INTERNATIONAL PRELIMINARY EXAMINATION REPORT

Applicant's or agent's file reference 99P1321P	FOR FURTHER ACTION	See Notification of Transmittal of International Preliminary Examination Report (Form PCT/IPEA/416)
International application No. PCT/DE00/00613	International filing date (day/month/year) 01 March 2000 (01.03.00)	Priority date (day/month/year) 01 March 1999 (01.03.99)
International Patent Classification (IPC) or national classification and IPC H04L 25/03		
Applicant INFINEON TECHNOLOGIES AG

PCT/DE00/00613

FIG 2

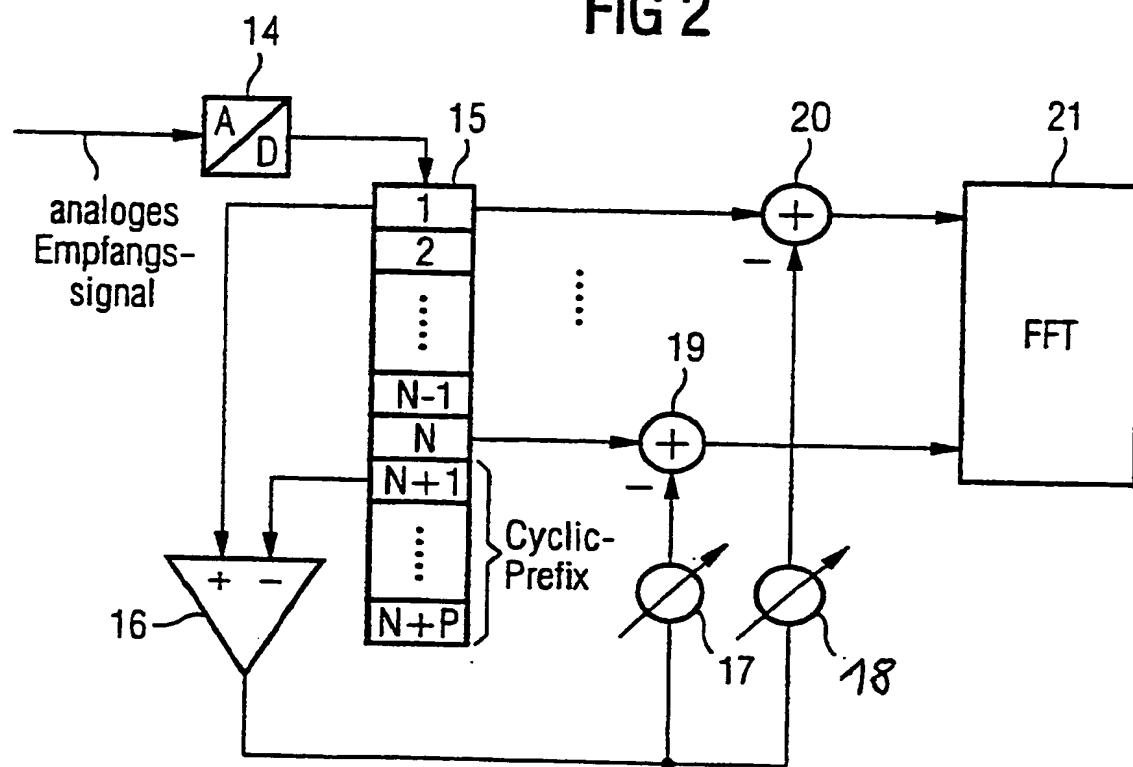
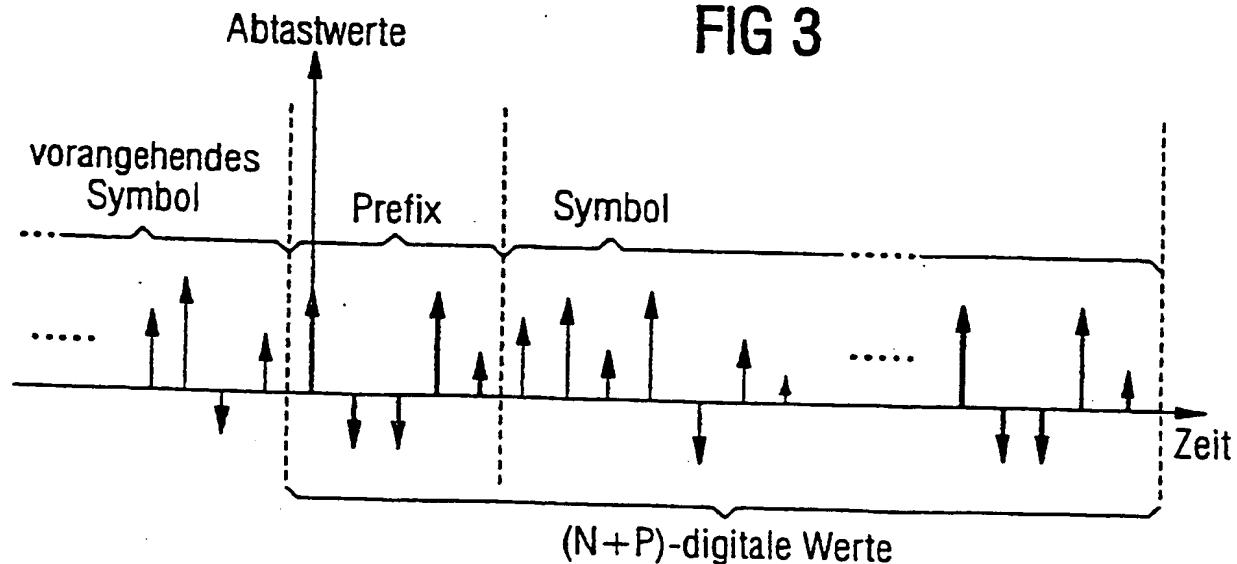
Dazu werden einem Subtrahierer 16 der letzte digitale Wert des Blockes (Speicherplatz 1) und der letzte digitale Wert des Cyclic-Prefix (Speicherplatz N+1) zugeführt (vgl. Figur 2) und die Störung, d.h. der Fehler, damit berechnet (vgl. Seite 10, erster und zweiter Absatz). Die Beschreibung stützt somit nur die Verwendung **einer** Subtrahierschaltung. Das System 1. Ordnung benötigt keine

If clarified in line with the embodiment according to Figure 2 (a 1st order system), which uses only one subtraction circuit and specifies the assignments while avoiding optional details, Claims 1 and 4 could be considered novel and inventive with respect to the documents cited in the international search report.

According to page 4 of the original description (in connection with the original Claim 1), a *plurality* of subtraction circuits are provided (page 4, lines 20-21), yet elsewhere in the description - particularly in the example (see Figure 2) - only a single subtraction circuit is mentioned. The description teaches that the 1st order system (page 9, line 30; page 3, line 33) requires **only one** digital value for the interference (page 9, penultimate paragraph). The final digital value in the block (memory position 1) and the final digital value in the cyclic prefix (memory position N+1) are therefore fed to one subtractor (16) (see Figure 2) in order to calculate the interference or error (see page 10, first and second paragraphs). The description thus only supports the use of **one** subtraction circuit. The 1st order system does not need a second subtraction circuit, and the architecture of systems of higher orders is not explained in the description. Hence Claim 1, which also covers systems of higher orders, is inadequately supported by the description (PCT Article 6).

According to page 4 of the original description (in connection with the original Claim 4), a plurality of subtraction circuits are provided (page 4, lines 20-21), yet elsewhere in the description - particularly in the example (see Figure 2) - only a single subtraction circuit is mentioned. The description teaches that the 1st order system requires **only one** digital value for the interference (page 9, penultimate paragraph). The final digital value in the block (memory position 1) and the final digital value in the cyclic prefix (memory position N+1) are therefore fed to one subtractor (16) (see Figure 2) in order to calculate the interference or error (see page 10, first and second paragraphs). The description thus only supports the use of **one** subtraction circuit. The 1st order system does not need a second subtraction circuit, and the architecture of systems of higher orders is not explained in the description. Hence Claim 4, which also covers systems of higher orders, is inadequately supported by the description (PCT Article 6).

Ein klargestellter Anspruch 1 bzw. 4, welcher sich an das Ausführungsbeispiel von Figur 2 anlehnt (System 1. Ordnung), d.h. nur eine Subtrahiererschaltung verwendet und die Zuordnung angibt, und optionale Angaben vermeidet, könnte im Lichte der zitierten Dokumente des internationalen Recherchenberichtes neu und erforderlich sein.
